**4. Wojskowy Szpital Kliniczny
z Polikliniką SPZOZ we Wrocławiu**
ul. Rudolfa Weigla 5, 50-981 Wrocław

**WYJAŚNIENIA I MODYFIKACJA TREŚCI
SPECYFIKACJI ISTOTNYCH WARUNKÓW ZAMÓWIENIA
ORAZ ZMIANA TERMINU SKŁADANIA I OTWARCIA OFERT**

dotyczy: przetargu nieograniczonego na „Dostawę materiałów medycznych dla Klinicznego Oddziału Chirurgii Naczyniowej i dla Klinicznego Oddziału Neurochirurgii wraz z najmem instrumentarium”, znak sprawy: 4WSzKzP.SZP.2612.61.2019

Pytanie 9 – dotyczy pakietu nr 26:

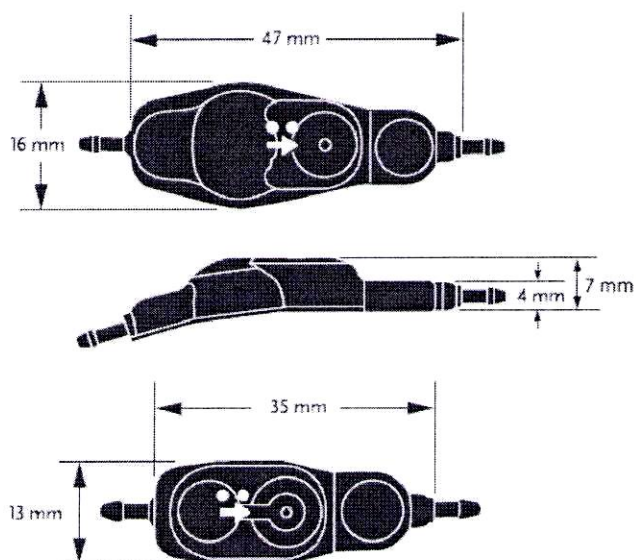
Prosimy o dopuszczenie zastawki programowalnej nowej generacji z możliwością wykonywania badania MRI do 3.0 Tesli bez ryzyka uszkodzenia mechanizmu zastawki. W przypadku pozytywnych odpowiedzi zaoferowane zostaną zastawki w 2 rozmiarach „standardowym” dla dorosłych oraz „małym” dla dzieci i niskich dorosłych o poniższych wymiarach. Zastawki pozbawione elementów metalowych.

Odpowiedź na pytanie nr 9: NIE, zgodnie z SIWZ.

Pytanie 10 – dotyczy pakietu nr 26:

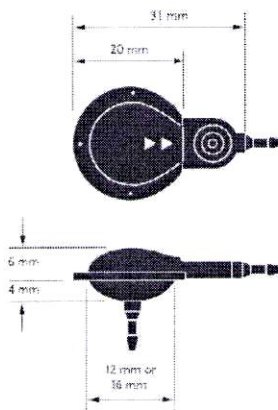
Prosimy o dopuszczenie zastawki programowalnej burr hole regulowanej magnetycznie (5 różnych poziomów przepływu) w zakresie 15-167ml/godz. ze zintegrowanym antysyfonem lub bez antysyfonu do wyboru przez Zamawiającego na etapie składania zamówienia. Zastawka umożliwia wykonywania badań MRI do 3 Tesli bez konieczności blokady mechanizmu regulacji przepływu zastawki. Zastawka regulowana nieinwazyjnie za pomocą programatora, widoczna w RTG, ze zbiornikiem płynu mózgowo-rdzeniowego z możliwością nakłucia i aspiracji płynu.

Jednocześnie informujemy że w przypadku pozytywnych odpowiedzi urządzenie do programowania zastawek zostanie nieodpłatnie użyte na cały okres trwania umowy

Odpowiedź na pytanie nr 10: NIE, zgodnie z SIWZ.
